### Oppretting av feil på vegvisningsskilt til Hetlehovde – skal vera Hetlehovda!

### Navnefeil på visningsskilt - Fv. 57 - Hetlehovda - Lindås kommune

# SKILTPLAN

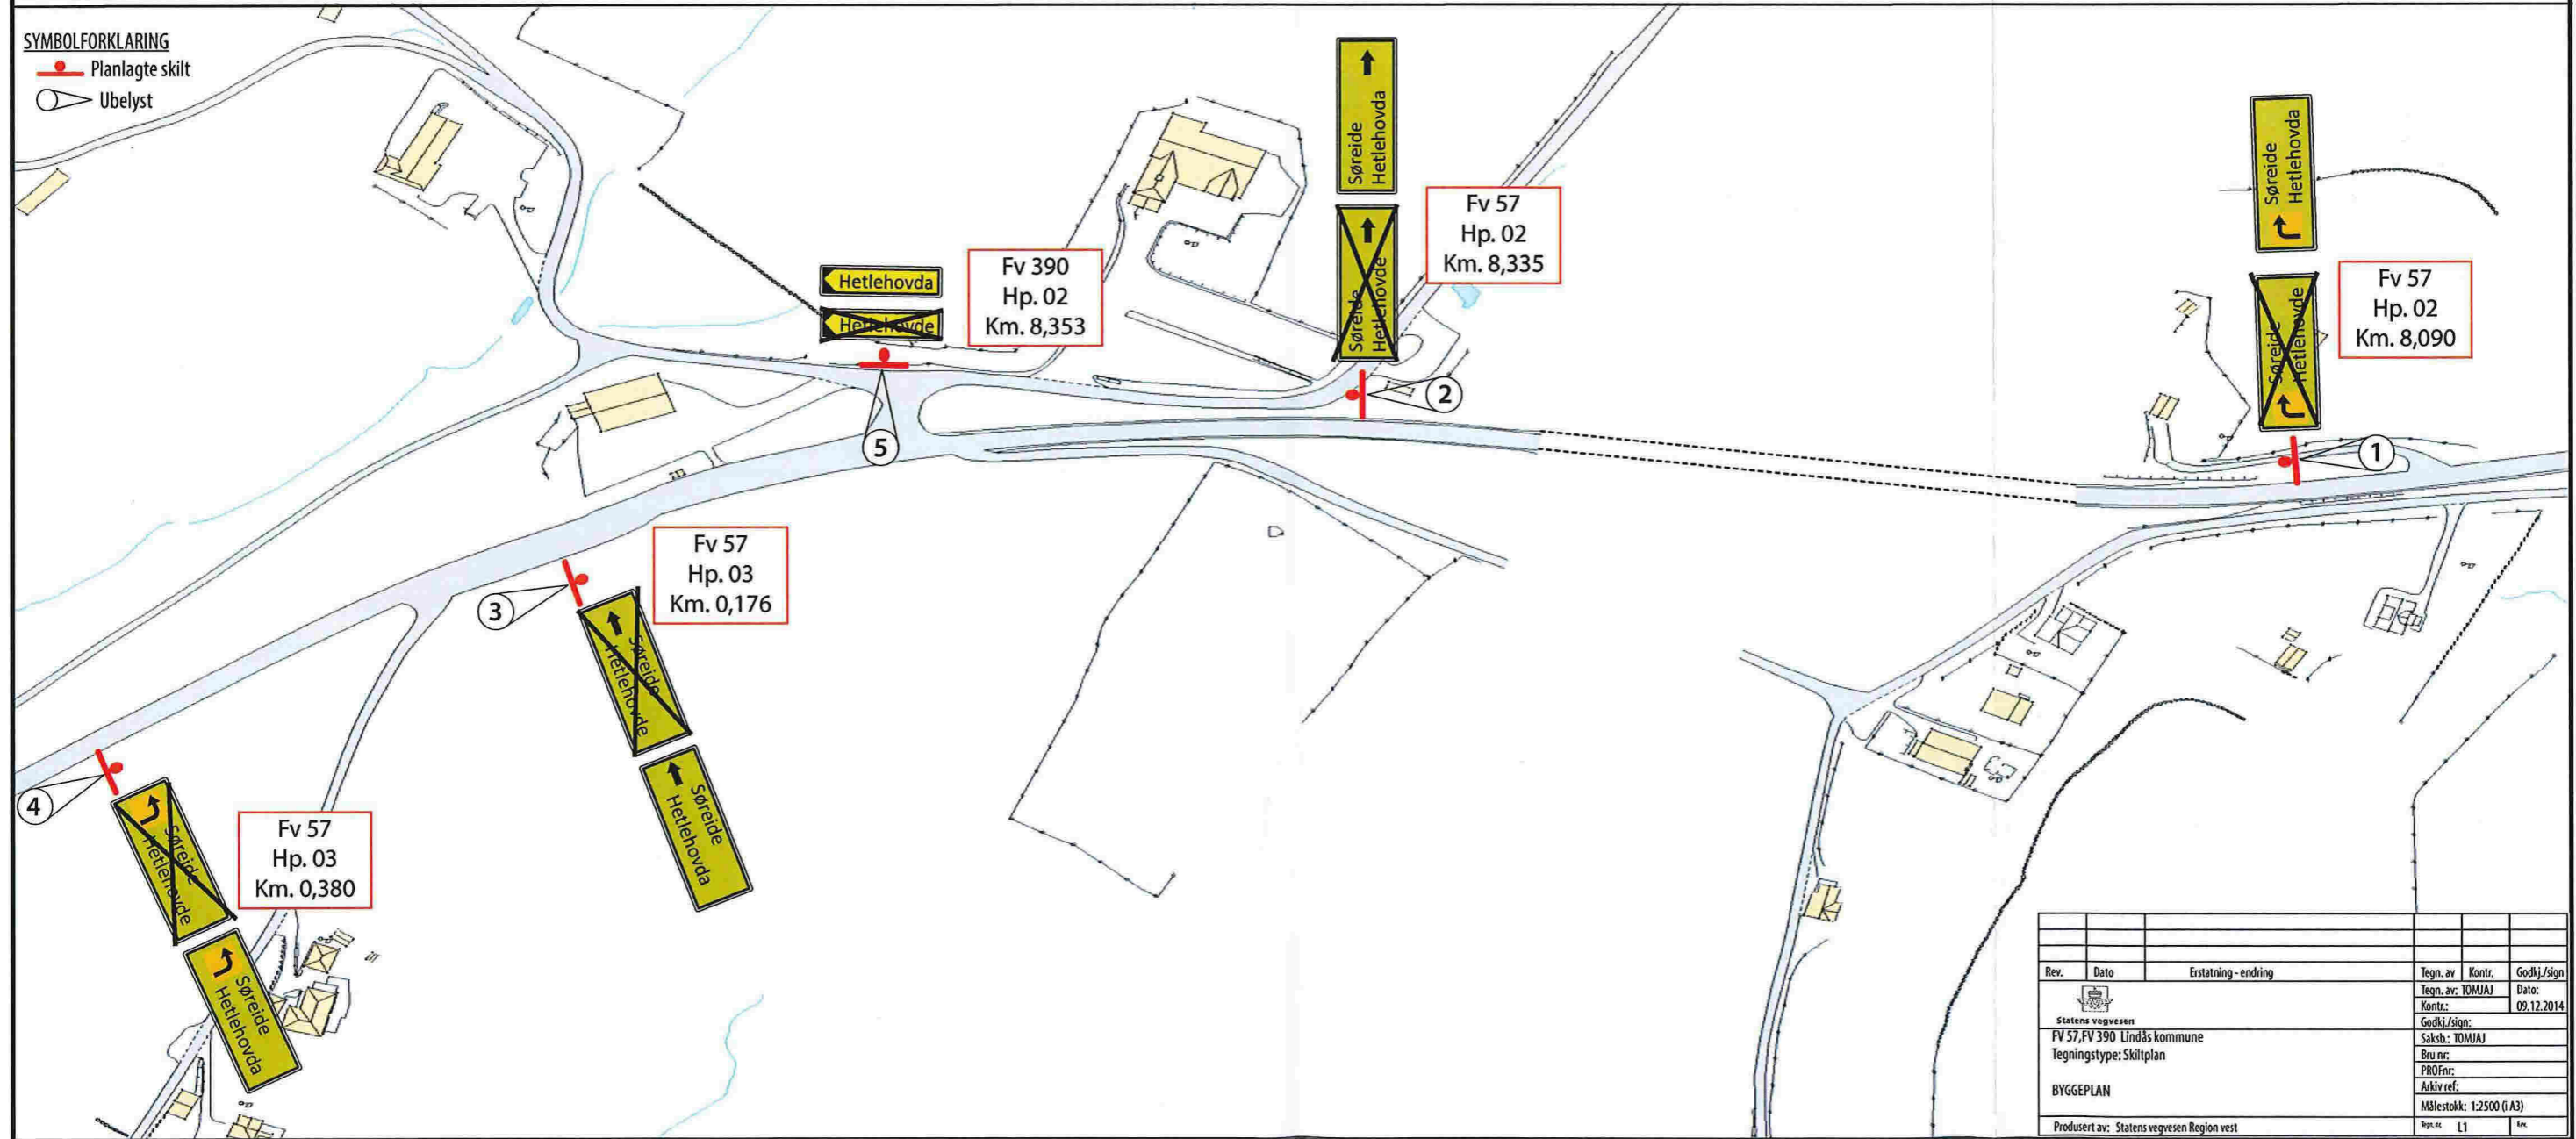
Vi viser til Deres e-post av 18.11.2014, der det søkes om endring av geografiske vegvisningsskilt på Fv. 57 og på Fv. 390 på grunn av navnefeil.

- skilt nr.701 med tekst «Søreide», «Hetlehovde» på:  
Fv. 57; Hp 02; Km 8,090  
Fv. 57; Hp 03; Km 0,380
- skilt nr. 711 med tekst «Søreide», «Hetlehovde» på:  
Fv.57; Hp 02; Km 8,335  
Fv.57; Hp 03; Km 0,176
- skilt nr.713 med tekst «Hetlehovde» på:  
Fv.390; Hp 02; Km 8,353

samme type skilt med tekst «Søreide», «**Hetlehovda**» på Fv. 57 og «**Hetlehovda**» på Fv. 390. Endringene gjøres på grunn av feil stedsnavn på dagens skilt.

Den nye skiltplanen (vedlagt) vil bli sendt til vår entreprenør og de nye skiltene vil bli satt opp når det passer inn i entreprenørens arbeidsopplegg.
